**Réponses du Transporteur
à la demande de renseignements numéro 2
de l'Association des hôteliers du Québec et
l'Association des restaurateurs du Québec
(« AHQ-ARQ »)**

DEMANDE DE RENSEIGNEMENTS N° 2 DE L'AHQ-ARQ À HQT

Figure 3
Évolution du taux de risque

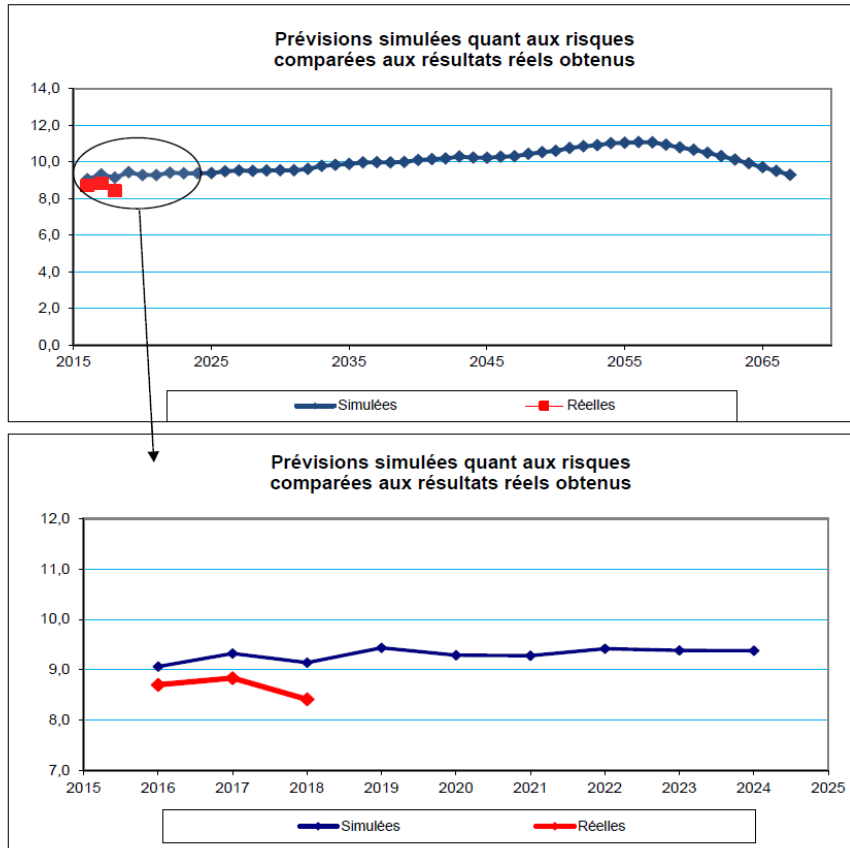
9.1 L'AHQ-ARQ constate que la courbe de la référence (i) dépasse la valeur de 10,0 autour de 2036 et atteint un maximum d'environ 11,0 autour de 2055. L'AHQ-ARQ constate d'autre part que la courbe de la référence (ii) dépasse la valeur de 10,0 aussi tôt que 2022 et atteint un maximum de 11,7 en 2051. Veuillez expliquer la détérioration de la courbe d'évolution du taux de risque en seulement un an entre les références (i) et (ii).

- 1 **La majoration des coûts unitaires par intervention et le maintien d'un niveau**
- 2 **d'investissement annuel comparable, d'une prévision à l'autre, entraînent une**
- 3 **baisse du nombre d'interventions réalisées par année, d'où une augmentation**
- 4 **plus rapide du taux de risque pour les années subséquentes. Le Transporteur**

1 **souligne toutefois que la référence (ii) montre que le taux de risque demeure**
2 **sous contrôle sur l'ensemble de la période.**

Figure 4
Évolution des taux de risque
Équipements d'appareillage électrique

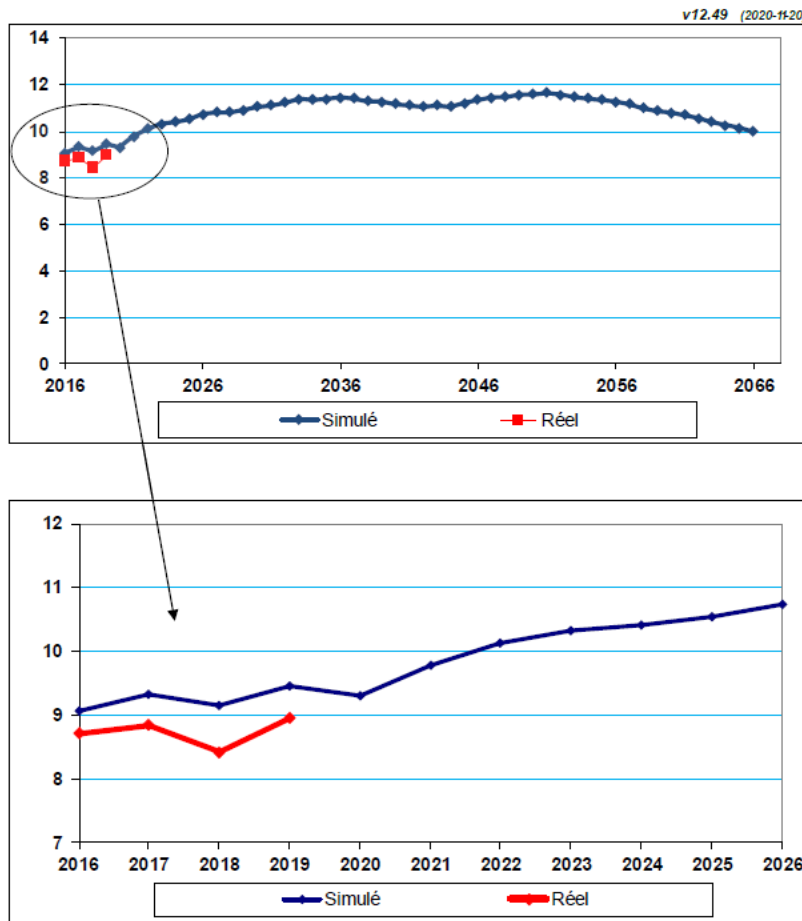
9.3 Veuillez fournir la liste des tableaux de la référence (iii) qui ont été cumulés pour calculer la valeur réelle de 8,9 pour 2019 apparaissant à la référence (ii).

9.4 Veuillez fournir un tableau du même format que les tableaux de la référence (iii) qui montre le détail du calcul de la valeur réelle de 8,9 pour 2019 apparaissant à la référence (ii).

3 **Les tableaux de la référence (iii) n'ont pas été cumulés pour préparer les**
4 **courbes des références (i) et (ii).**

5 **Les équipements d'appareillage électrique utilisés pour calculer les taux de**
6 **risque simulés présentés aux références (i) et (ii) sont ceux possédant une**
7 **courbe de vieillissement². Ces équipements représentent une partie des**
8 **équipements inclus aux tableaux 1 à 4 de la référence (iii).**
